" MODIFICACIONES PUNTALES NORMAS
SUBSIDIARIAS SAN BARTOLOME "
MODIFICACIONES Nº2 A LA Nº30

NORMAS SUBSIDIARIAS DE PLANEAMIENTO MUNICIPAL DE
SAN BARTOLOMÉ DE LANZAROTE
MODIFICACIONES PUNTUALES Nº2 A Nº30
DOCUMENTO APROBACIÓN DEFINITIVA
DICIEMBRE 1997

MODIFICACION PUNTUAL Nº29

MODIFICACION N°29 - NUCLEO DE SAN BARTOLOME
MODIFICA: ALINEACION CALLE 33

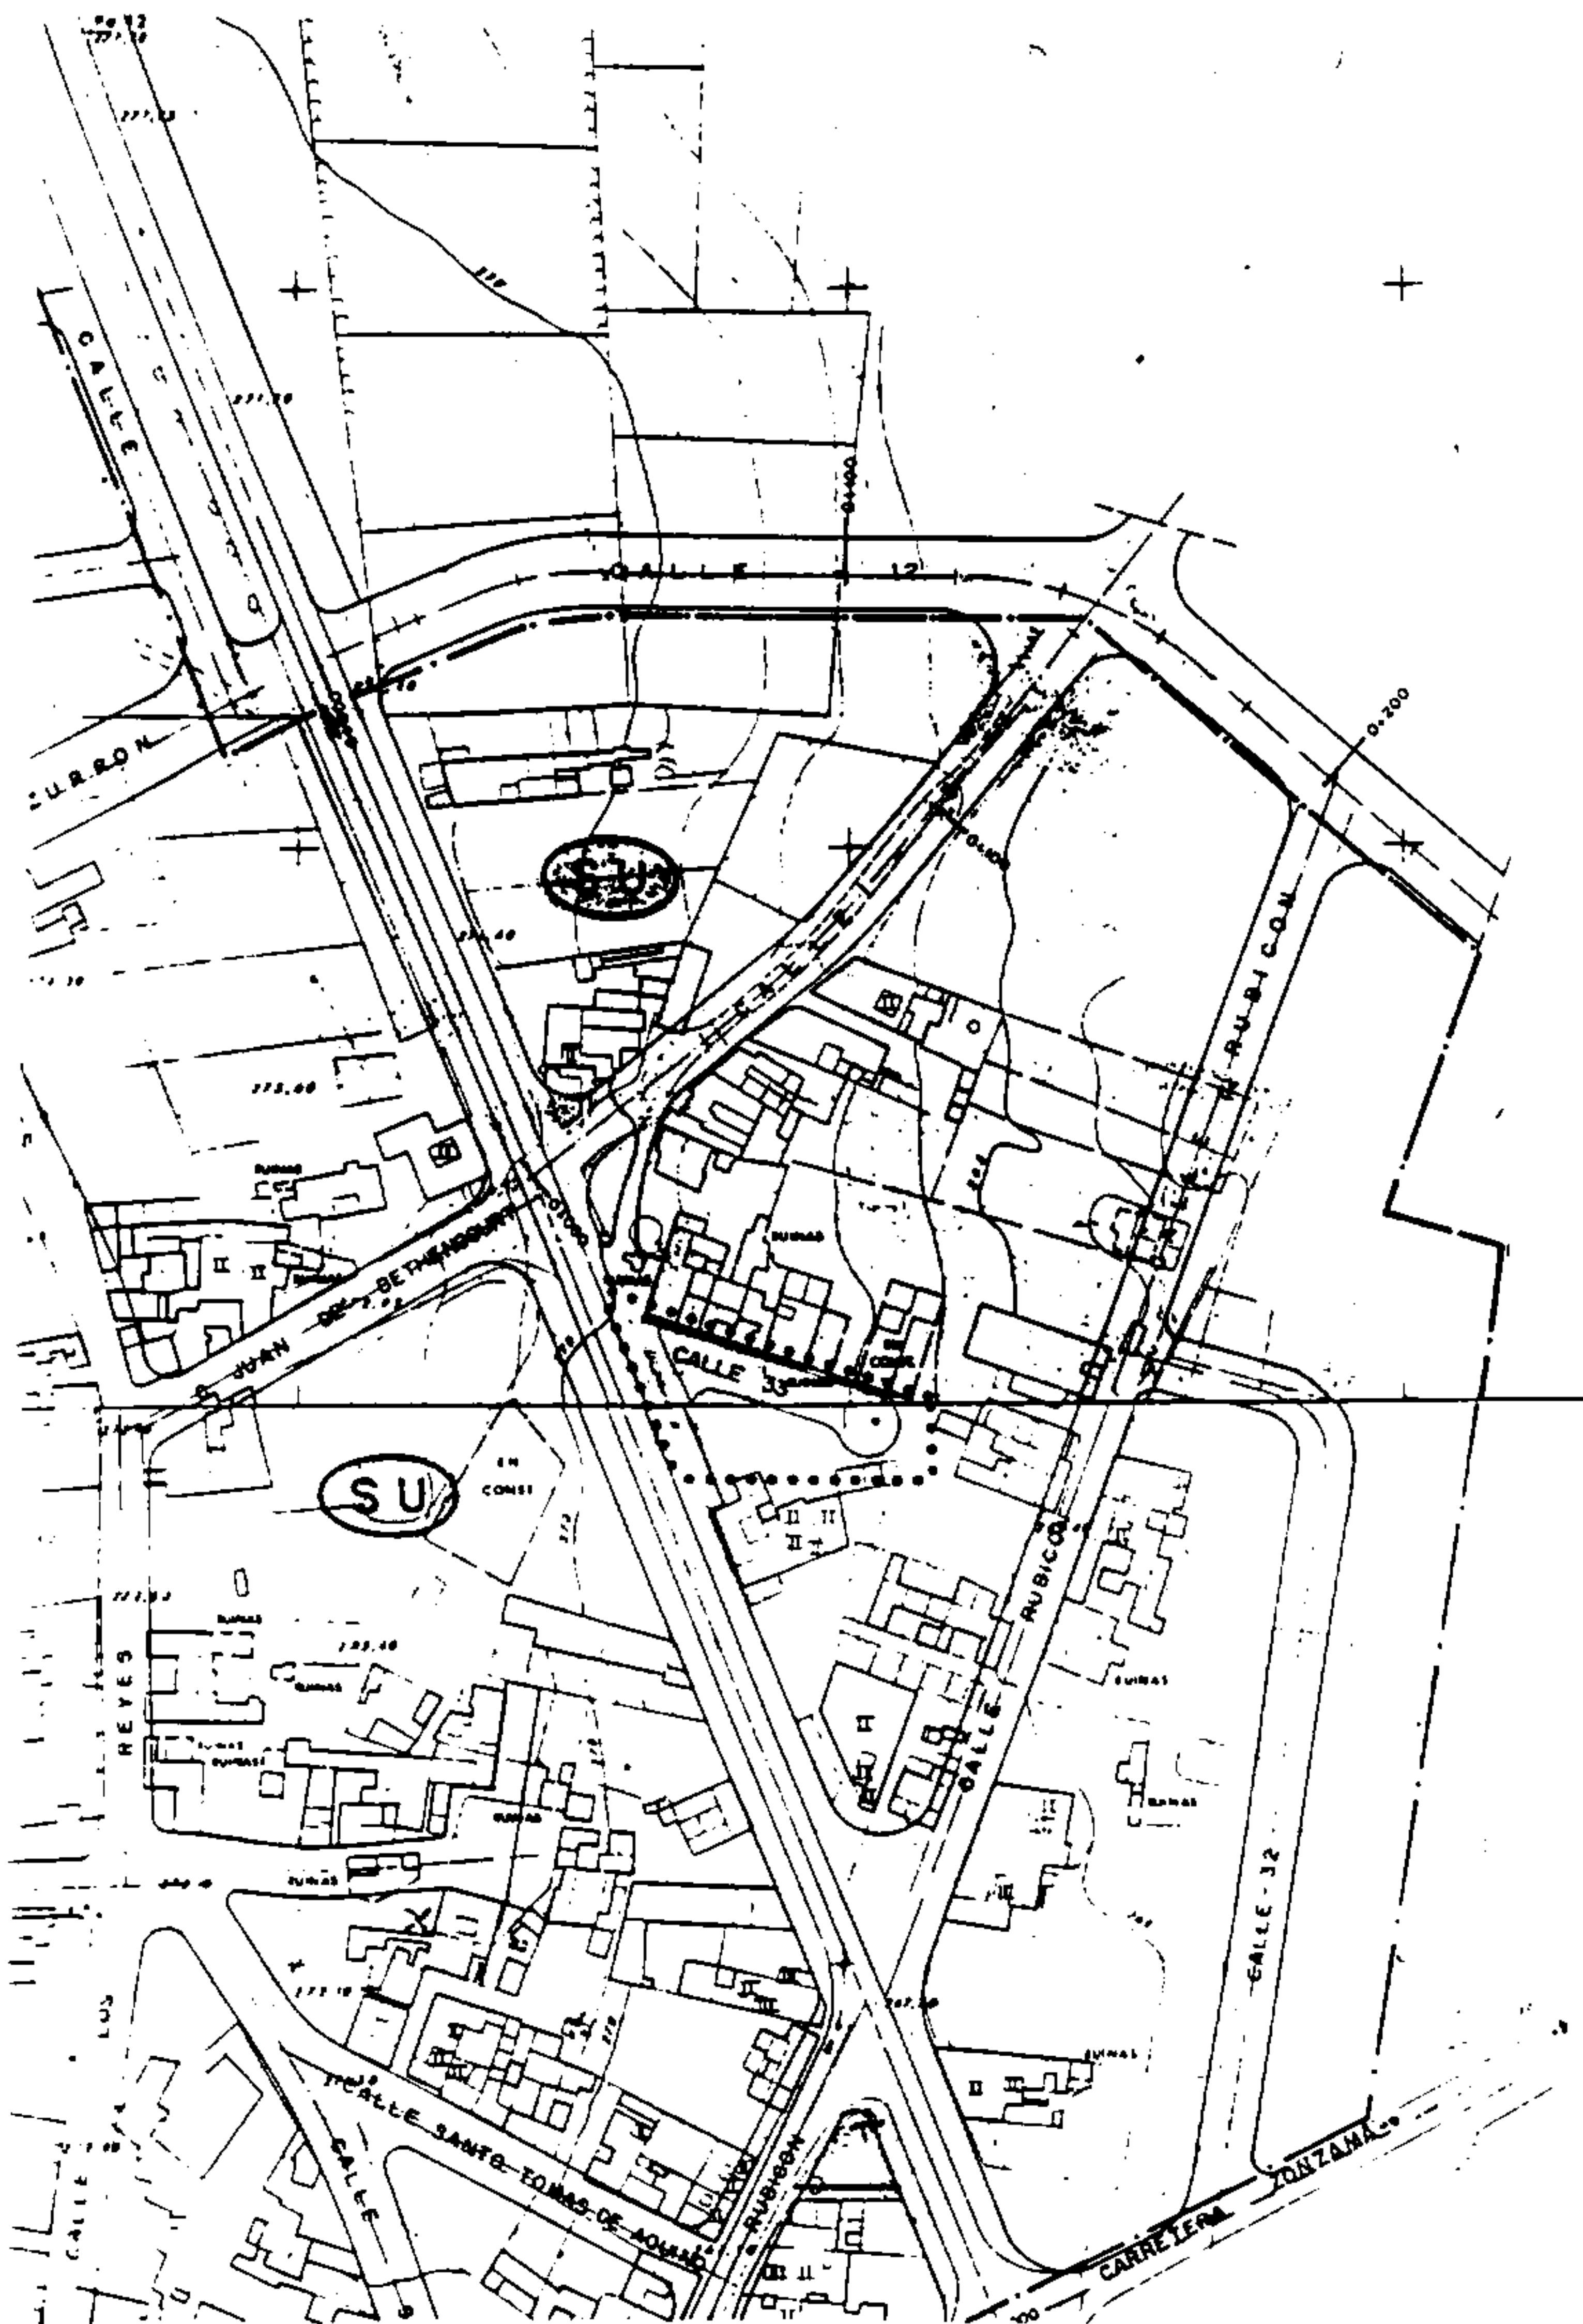
No se recogió la calle en fondo de saco que existía en el Suelo Urbano delimitado al Noreste de la carretera de Arrecife a Tinajo.

Recoger la calle existente, que nombramos como calle n°33. Las alineaciones actuales de dicha calle es la establecida en el Plano adjunto.

Esta modificación trata de subsanar un error advertido con posterioridad a la Aprobación Definitiva de las Normas, y contemplar en los Planos de alineaciones la existencia de la calle.

Como resultado de la introducción de la calle se reduce la superficie de parcela neta edificable en 400 m², donde era de aplicación la Ordenanza Zona 1 (edificabilidad 1,70 m²/m²) suponiendo una disminución de superficie edificable de 300 m²c.
